小型トラックの速度計のリコールについて

平成 23年2月3日

リコール届出番号 2701

改善箇所説明図

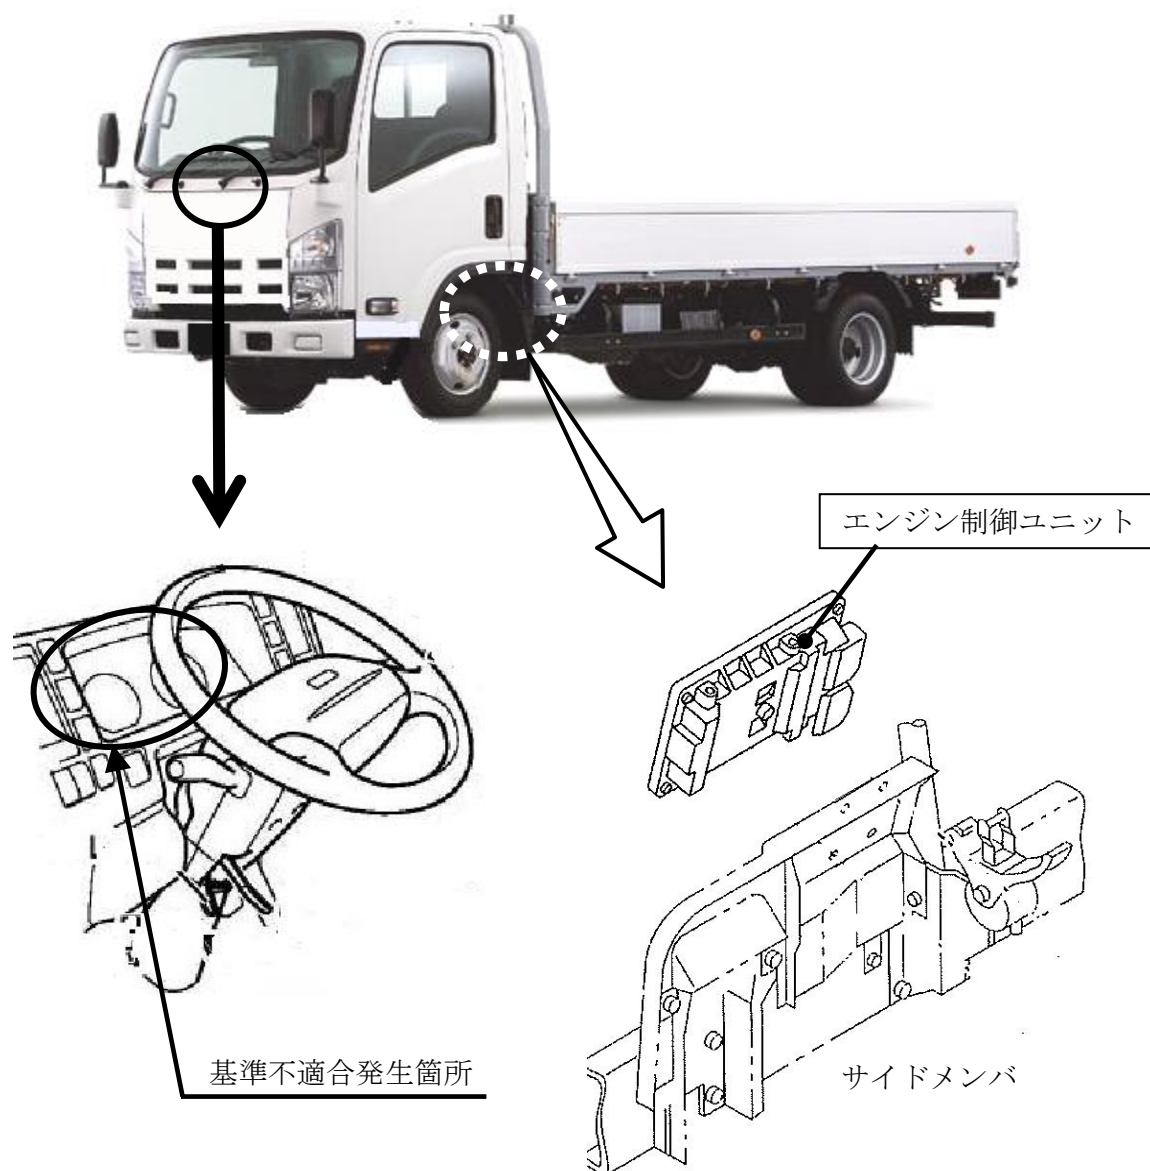
圧縮天然ガス自動車（CNG車）の小型トラックにおいて、エンジン制御ユニット（ECM）の速度演算プログラムが不適切なため、速度計の表示が実際の車体速度より低く表示されるおそれがある。

改善の内容：全車両、エンジン制御ユニットを対策品に交換する。

識別：エンジン制御ユニットに識別ペイント（青もしくは黄色）を塗布する。
